第1回検討会で頂いたご意見と対応について

国土交通省
中国地方整備局

第1回検討会で頂いたご意見と対応

⑤安全対策（転落防止柵）

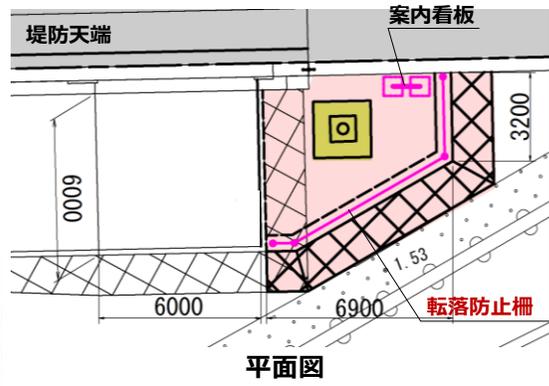
○転落防止柵は設置するものとし、基準に準拠した**1.1mの高さ**で、児童などの安全性を考慮して**縦柵**とする。色は景観に配慮して**目立たない色（比較表の写真参照）**とすることが決定した。

防護柵高さ
歩行者等の転落防止を目的として設置する柵の路面から柵面の上端までの高さは1.1mを標準とする。

形状
児童などのよじ登りを防止するために縦柵構造を採用することが望ましい。また、幼児がすり抜けて転落する恐れも考慮して、柵間隔および部材と路面との間隔を150mm以下とする事が望ましい。

⑥ 説明看板

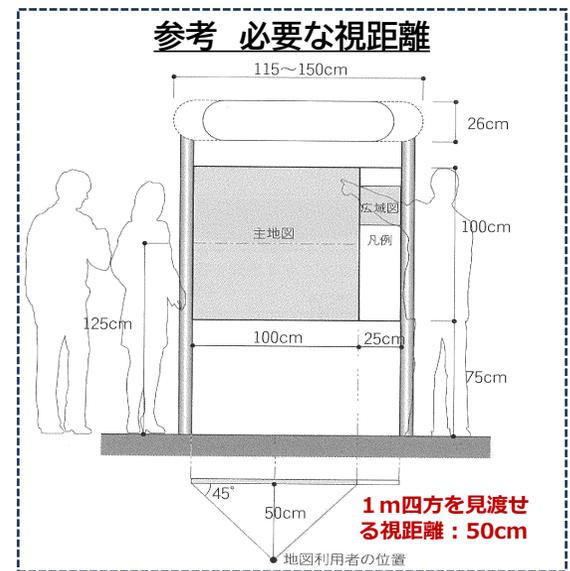
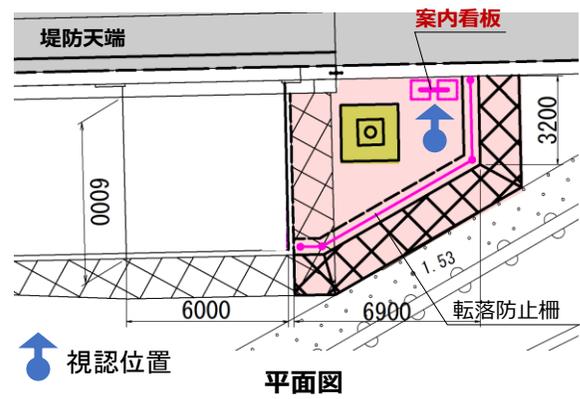
- **看板は設置するものとし、構造は、縦型で支柱が丈夫なもの（石材までは不要）で、表示面は消えにくい材質のもの**を採用する。
- 紹介文の文面は、**横書きで英語表記は無いものとし、解体前や過去の九幡港の写真**を掲載する。また、位置情報や旧九幡港常夜灯以外の吉井川下流沿川の常夜灯群の情報が取得できる**QRコード**を掲載することとなった。
- 看板の設置位置は、入口付近の設置する案も含めて複数案で検討することがご意見として挙げた。
